5 Δεκεμβρίου 2018 | ΤΕΥΧΟΣ Α.Α.Π. | Αρ. Φύλλου **289**

Αριθμ. ΥΠΕΝ/ΔΝΕΠ/50605/2780

Τροποποίηση της υπ' αριθμ. 46046/27-10-2015 απόφασης του Υπουργού και του Αναπληρωτή Υπουργού Περιβάλλοντος και Ενέργειας «Καθορισμός συμπληρωματικών ειδικών όρων και περιορισμών δόμησης στο διατηρητέο κτίριο και στο ακίνητο που βρίσκεται επί της οδού Κύπρου 19 του εγκεκριμένου ρυμοτομικού σχεδίου του Δήμου Κηφισιάς (ν. Αττικής)» (ΑΑΠ 240).

ΔΙΑΓΡΑΜΜΑ ΔΟΜΗΣΗΣ

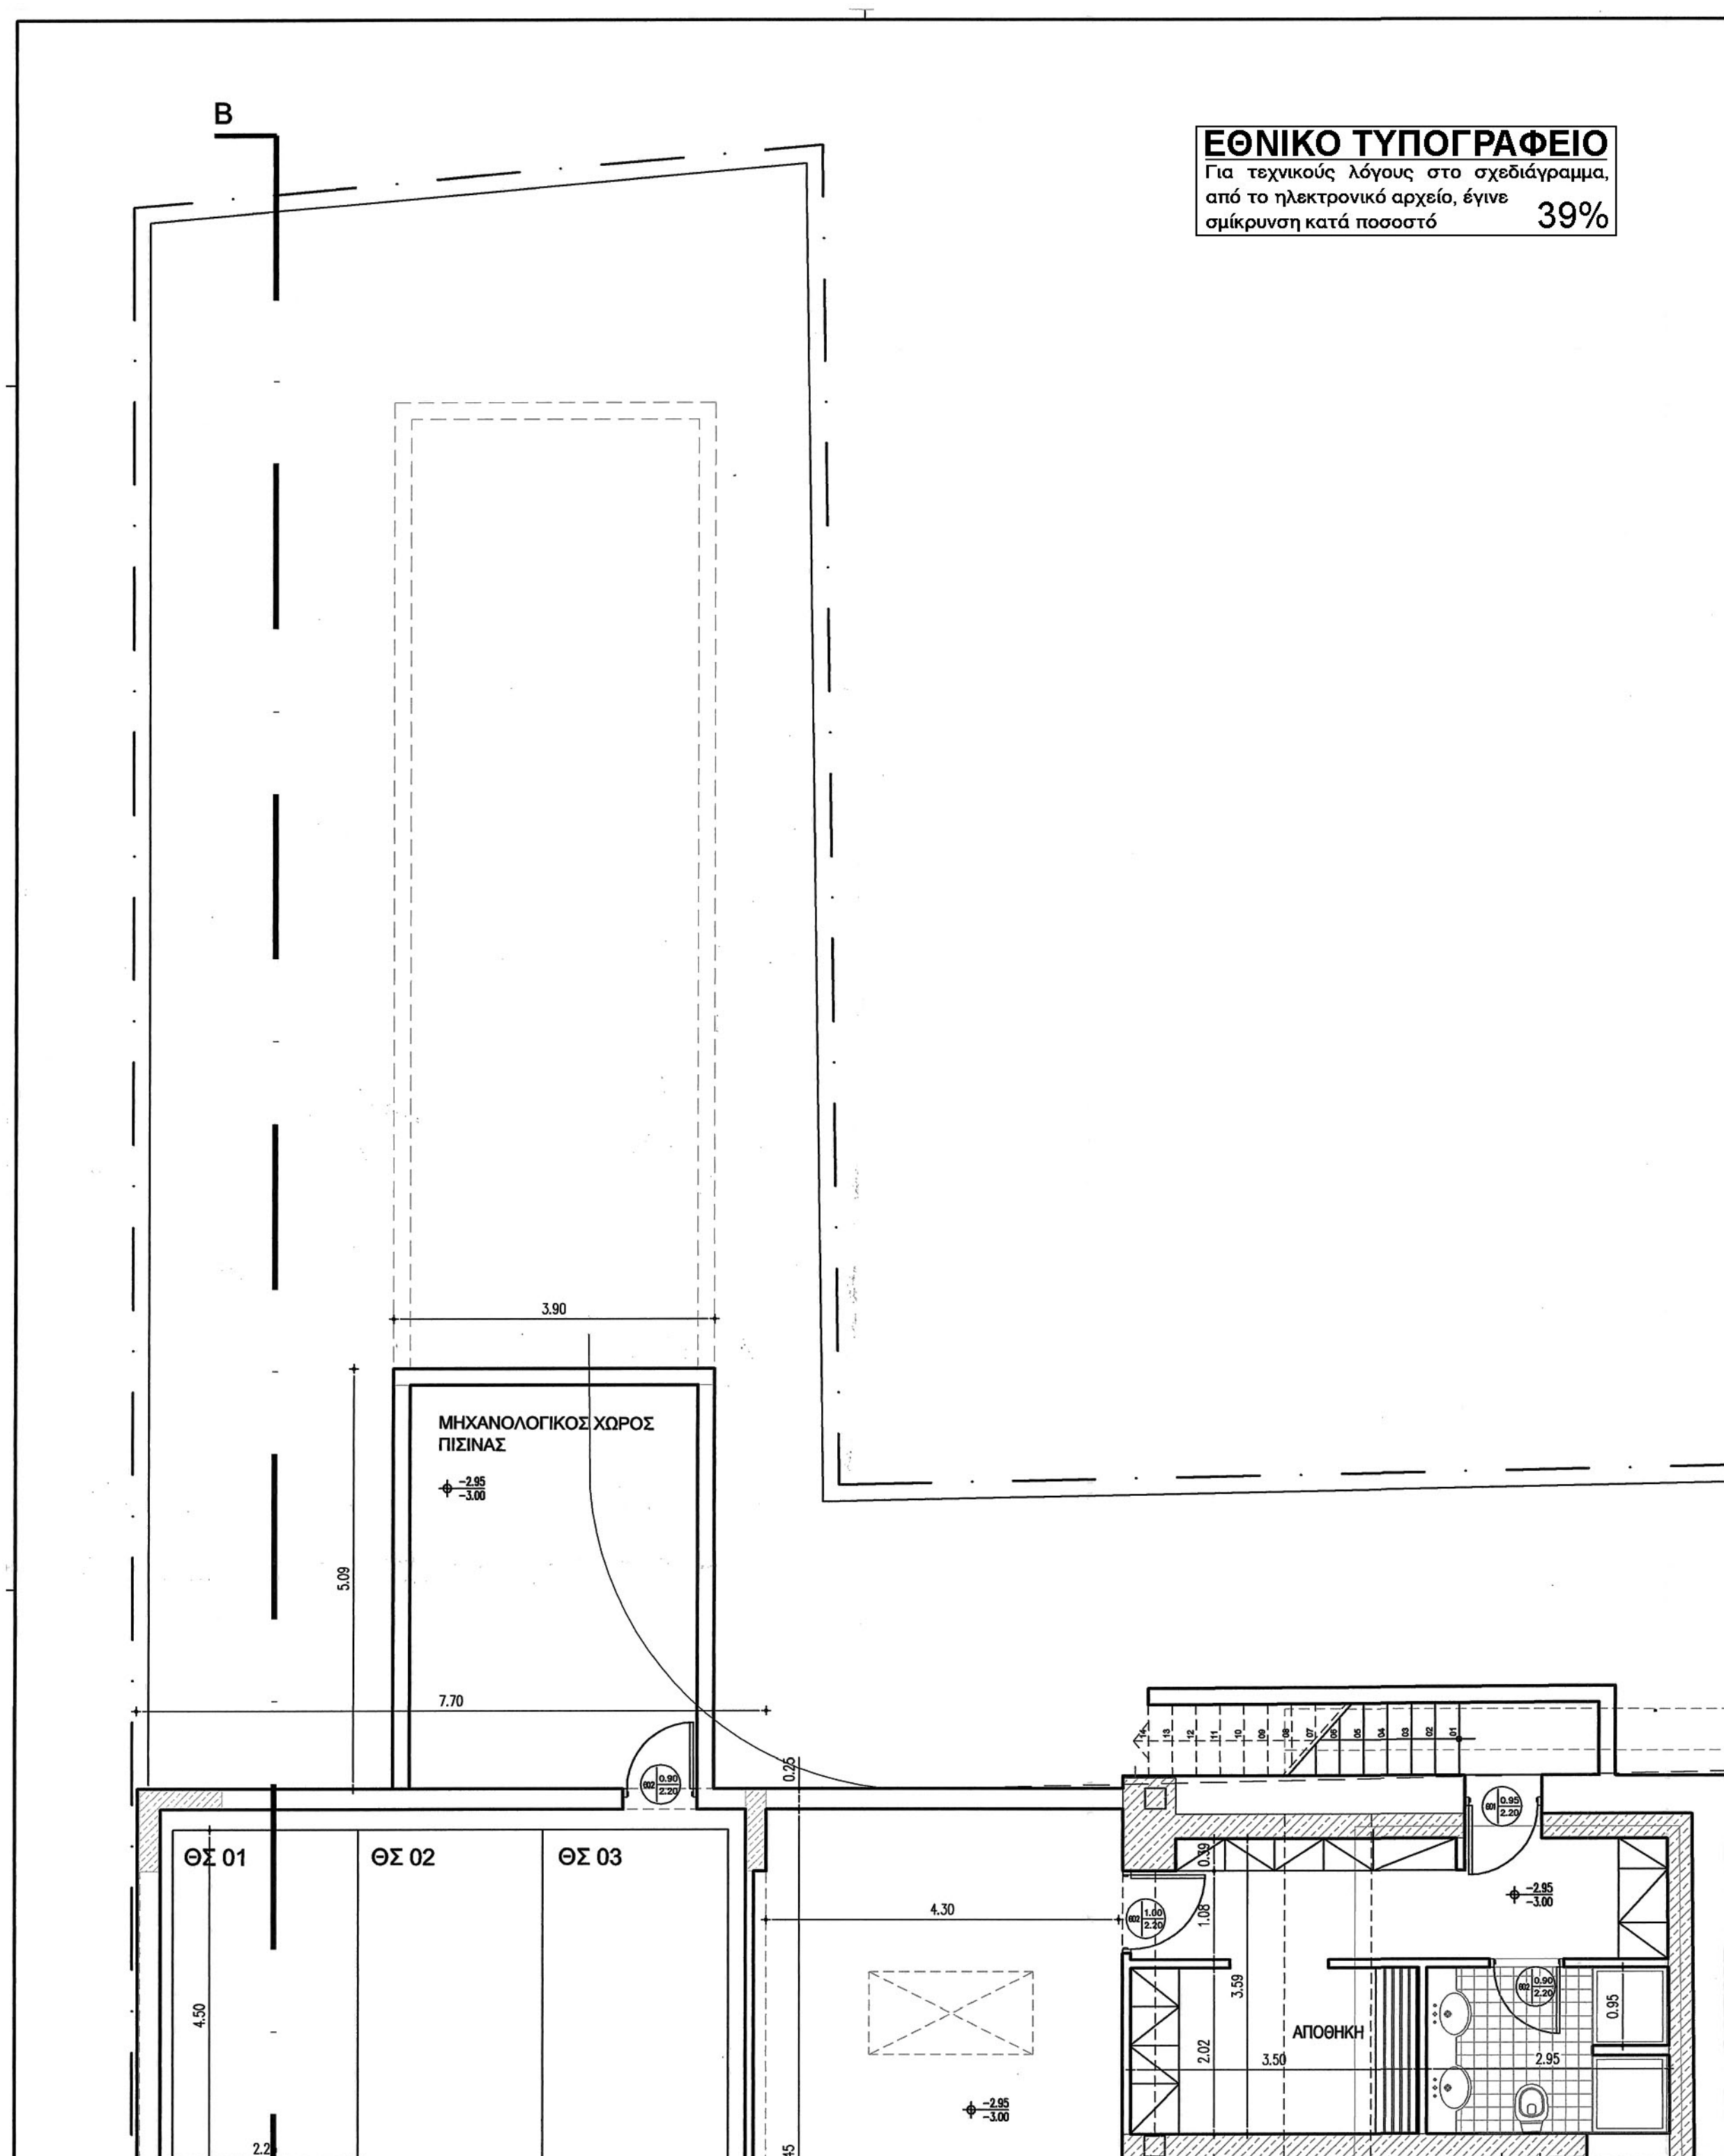
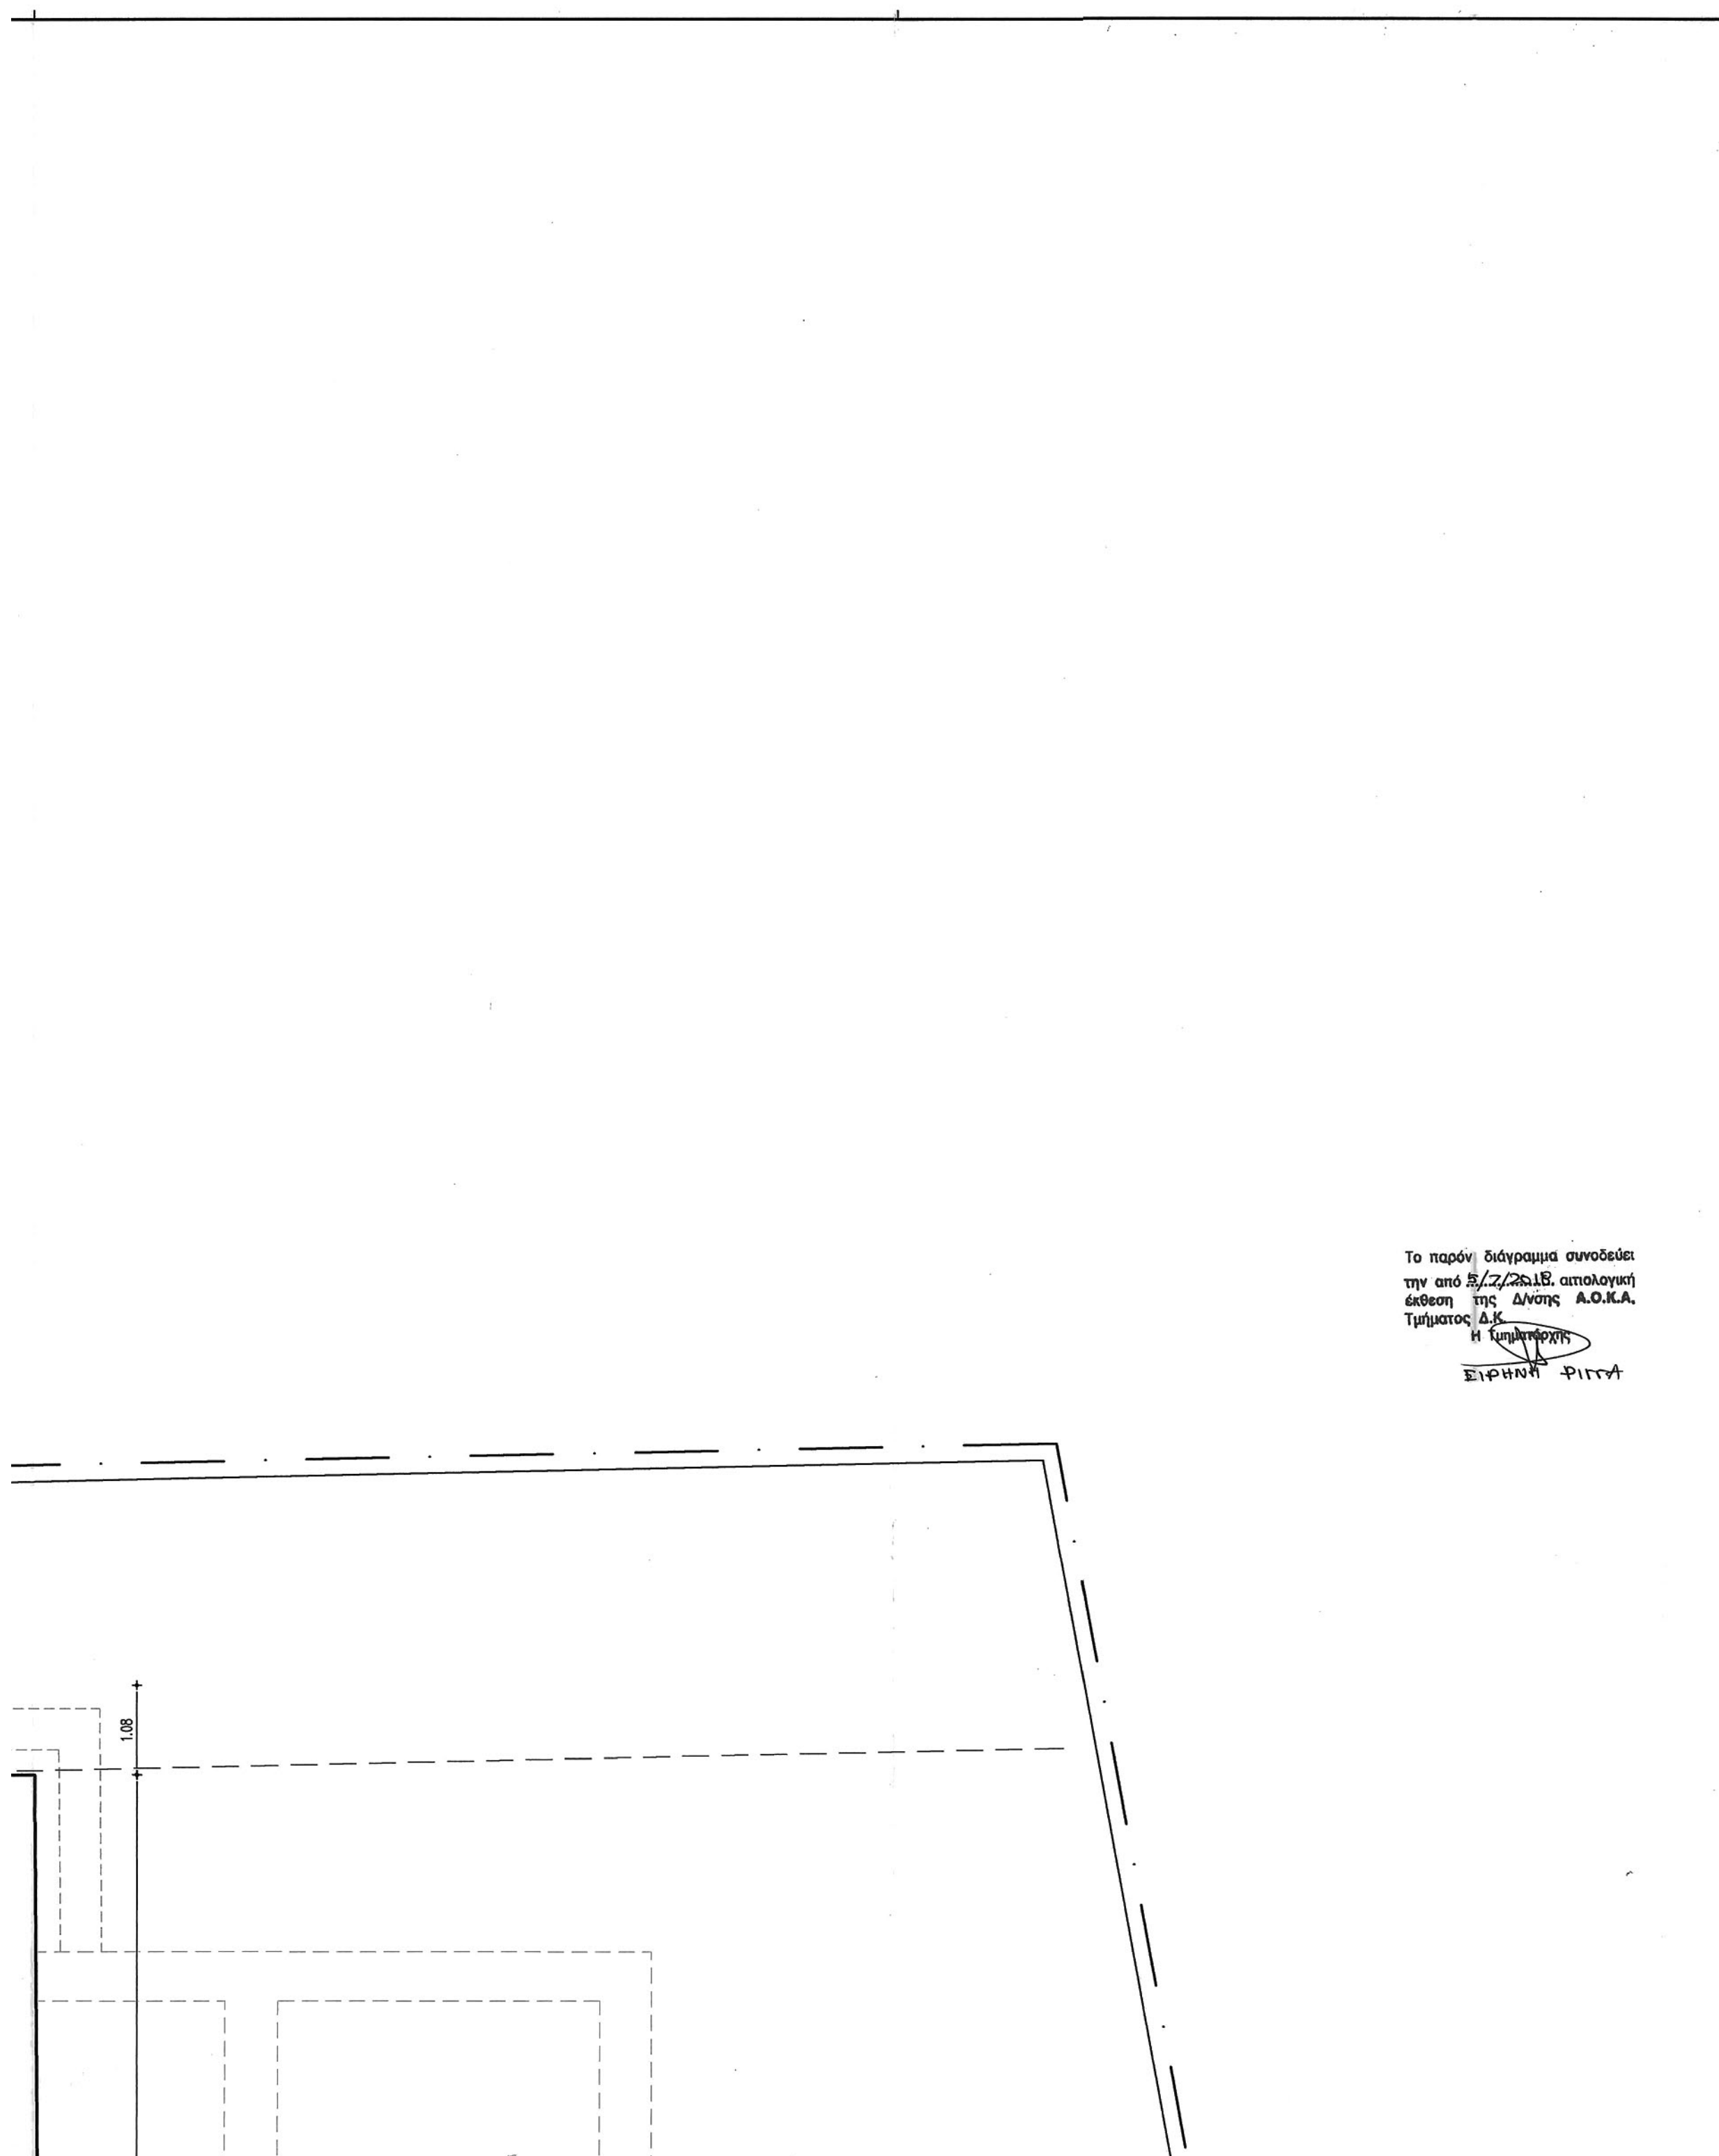
Α. Τροποποιείται η αριθμ. 46046/27-10-2015 απόφαση Υπουργού και Αναπληρωτή Υπουργού Περιβάλλοντος και Ενέργειας, με την οποία καθορίζονται συμπληρωματικοί ειδικοί όροι και περιορισμοί δόμησης στο διατηρητέο κτίριο και στο ακίνητο που βρίσκεται επί της οδού Κύπρου 19 του εγκεκριμένου ρυμοτομικού σχεδίου του Δήμου Κηφισιάς (ν. Αττικής) (ΑΑΠ 240), με την αντικατάσταση των περιπτώσεων Α, Β και Γ της παραγράφου 1 και την προσθήκη νέας περίπτωσης Δ ως εξής:

Β. Στο ακίνητο, εντός του οποίου βρίσκεται το διατηρητέο κτίριο, επιτρέπεται η ανέγερση νέου ισόγειου κτιρίου με χρήση κατοικίας και με υπόγειο χώρο με χρήση βοηθητική της κατοικίας (αποθηκευτικό χώρο και χώροι στάθμευσης), το οποίο τοποθετείται επί του πλαγίου ορίου ΑΖ, με συντεταγμένες κορυφές ΕΓΣΑ: 14, 15.
